意見書

二次審査「地域景観への影響」についての参考意見

次期中間処理施設整備事業の用地選定に関する意見書

次期中間処理施設整備事業

図1 排気塔の高さ（H）と水平視距離（D）と仰角（V）の関係

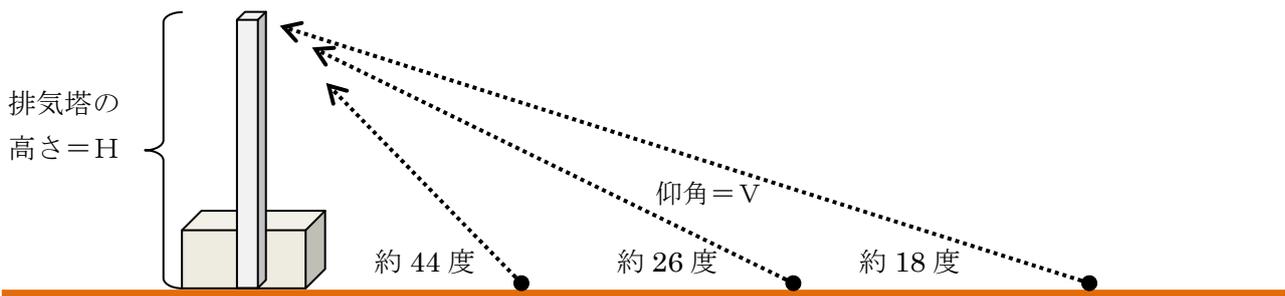
○排気塔の景観影響の大きさを「仰角」を指標として捉える（資料1、他）

仰角は人工物の出現による“圧迫感”の程度を把握する指標としても頻繁に用いられており、既往の研究では以下のような結果が得られている。

仰角が18度を超えると圧迫感が感じられ始める。

排気塔からの距離 = D	1 H	2 H	3 H
H = 60m の時 →	60m	120m	180m
H = 100m の時 →	100m	200m	300m
H = 130m の時 →	130m	260m	390m

図2 現在地における排気塔の景観現況および予想図 (視点場は千葉NT駅前歩道橋上)

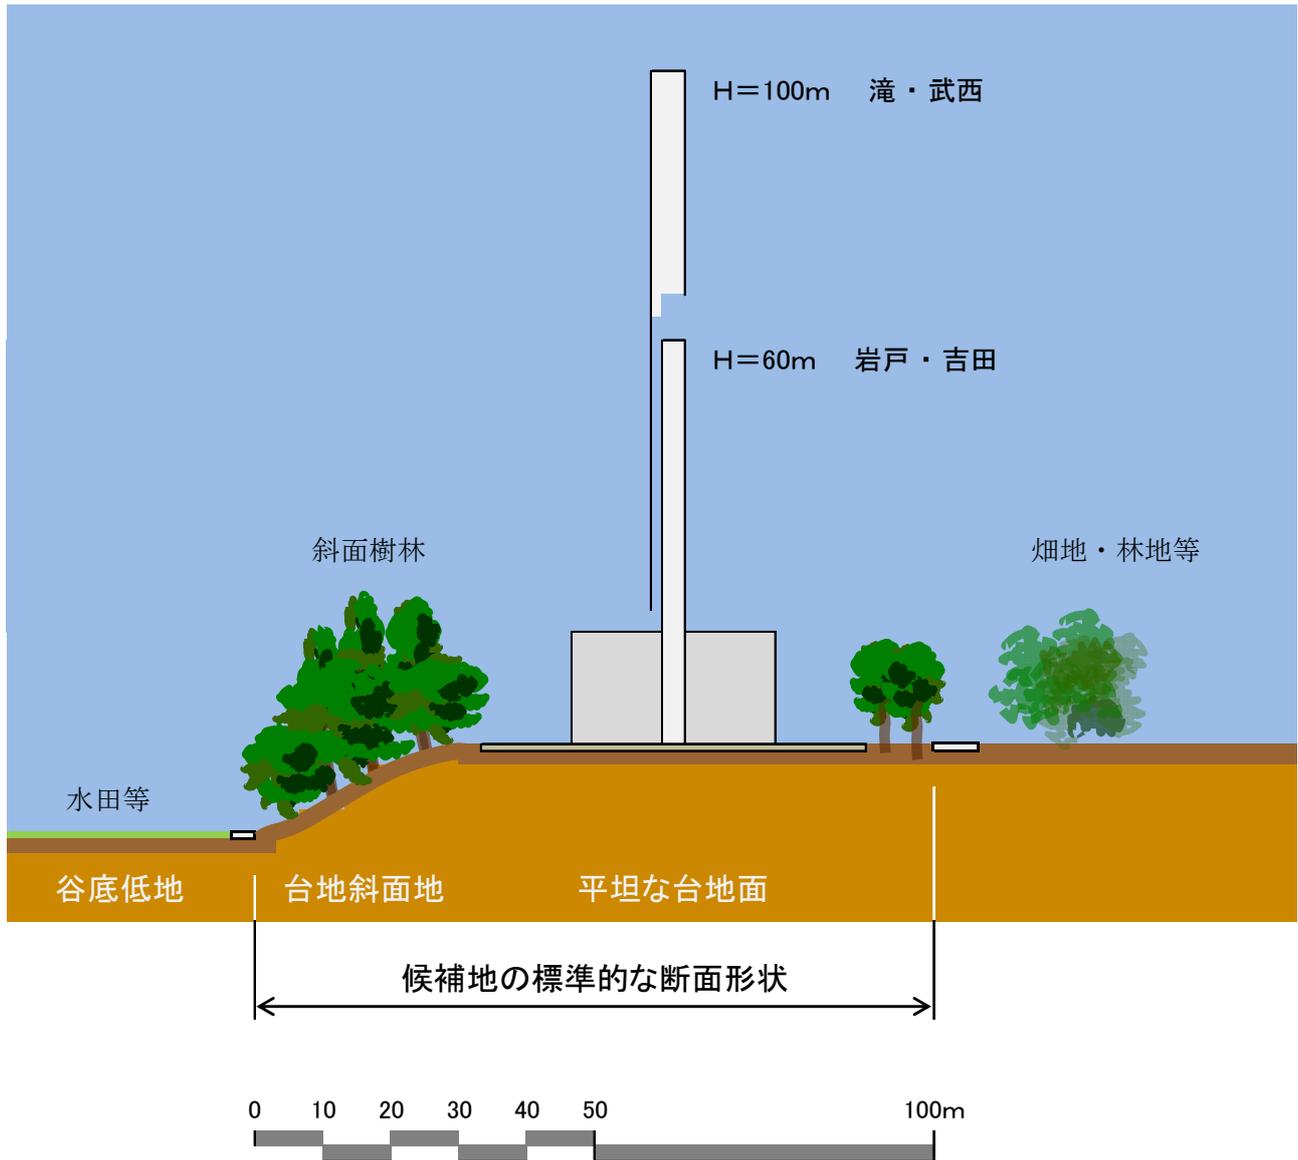
【現況写真】排気塔の高さ 59m、視距離 380m、仰角 8 度強

【予想図】排気塔の想定高さ 130m、視距離 380m、仰角 1 8 度強

注3：現テニスコート側に排気塔を設置した場合には、視距離が約 350mに短縮し、仰角は 20 度強となり、この予想図よりも排気塔が高く視野に入る。
